Zusammenstellung

der Beiträge zur frühzeitigen Online-Beteiligung der Öffentlichkeit zum Bebauungsplanverfahren Bramfeld 73 - Fabriciusstraße/Bramfelder/Chaussee/Unnenland vom 19.04.2021 bis zum 03.05.2021 und des Anschreibeverfahrens für die Grundeigentümer bis zum 07.05.2021

Ansprechpartnerin Bezirksamt Wandsbek: Andrea Maaß

Verortung:

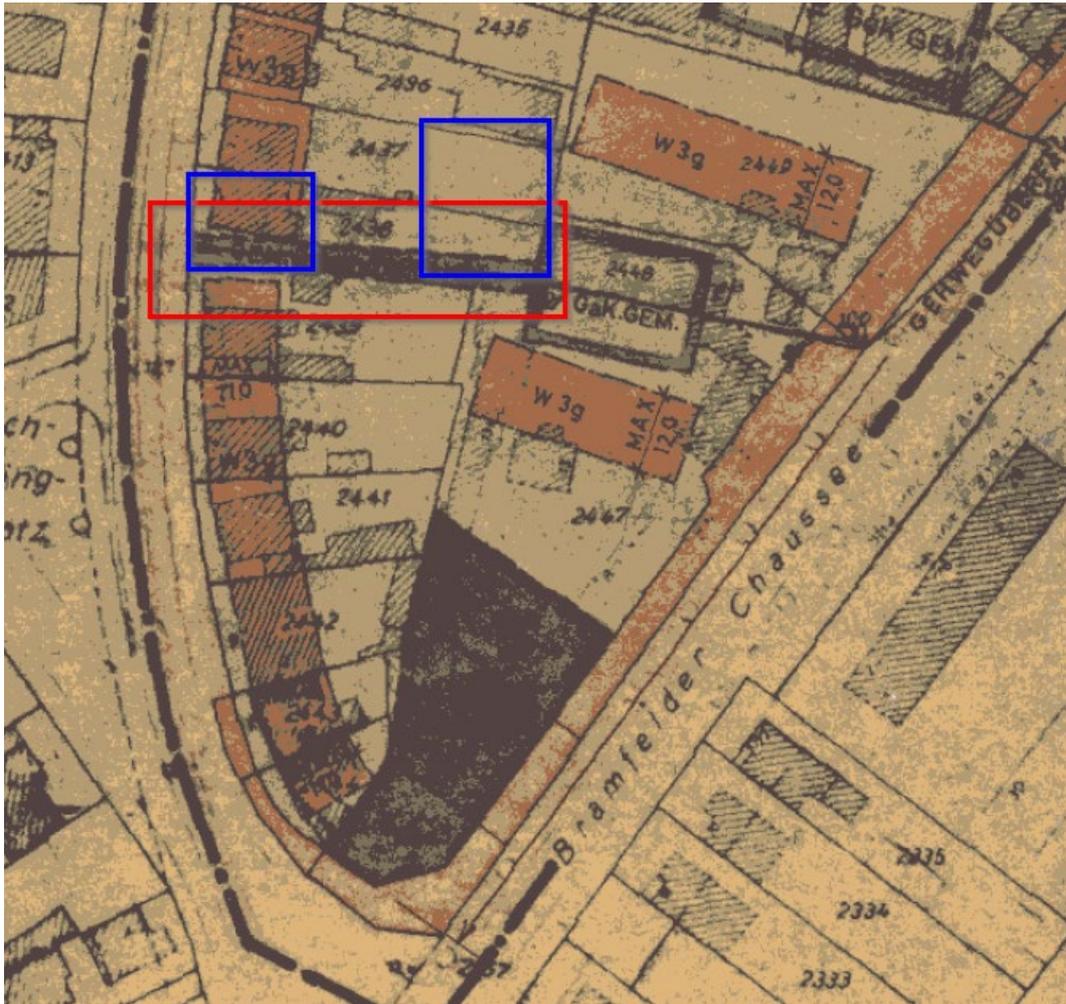
Zwar ist unser Grundstück baulastenfrem, aber im aktuellen Planrecht ist noch diese Zufahrt zu einer bis dato nicht gebauten Tiefgarage auf dem Nachbar-Grundstück eingetragen. Unten im Bild rot umrandet.

Unser primäres Anliegen ist diese von unserem Grundstück zu bekommen. Eine Zufahrt zu einer Tiefgarage an der Bramfelder Chaussee sollte auch von der Bramfelder Chaussee aus erfolgen müssen.

Nachrangig fänden wir es gut, wenn die erlaubte Baufläche unseres Hauses die Auffahrt zum unteren Nachbargrundstück ([REDACTED]) mit umfassen würde. Aktuell endet die zur Bebauung freigegebene Fläche ja an der Auffahrt. Und es wäre gut wenn im Garten bei uns (ggf. zusammen mit dem Nachbarn aus [REDACTED]) eine Nachverdichtung hinten im Garten möglich gemacht werden würde. Unten im Bild blau umrandet.

Siehe Vorbemerkung.

Lageplan Variante 3 M 1:500

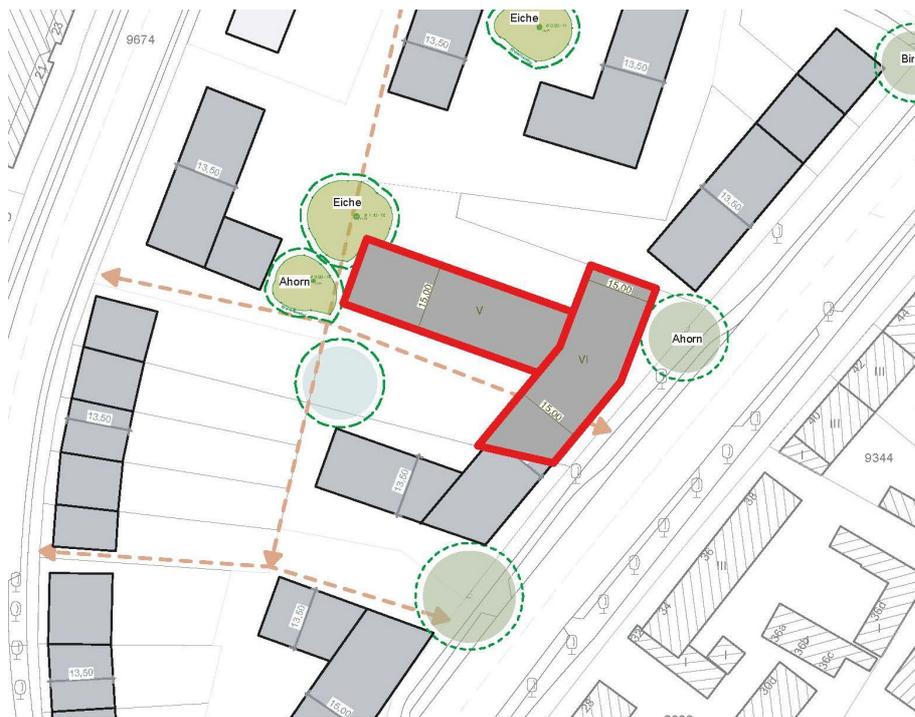
Den „Durchwegungspfeil“ südlich des bestehenden Gebäuderiegels sehen wir funktional kritisch, da dieser jegliche Privatsphäre für die Bewohner zunichtemachen würde, da logischerweise auf dieser Gebäudeseite die Balkone liegen und auch bei eine Neubebauung liegen würden.

Wir haben nun analog zu der Bebauung der Südspitze straßenbegleitend auch 15m Bautiefe eingetragen und können dies wenn gewünscht auch gerne im Verlauf der weiteren Planung mit funktionierenden Wohnungsbaugrundrissen hinterlegen.

Im Rahmen des Bebauungsplanverfahrens ist sicherzustellen, dass mit den Festsetzungen des Bebauungsplanes gesunde Wohn- und Arbeitsverhältnisse gewahrt werden. Die künftig festgesetzten Bebauungstiefen sind daran entsprechend zu prüfen.
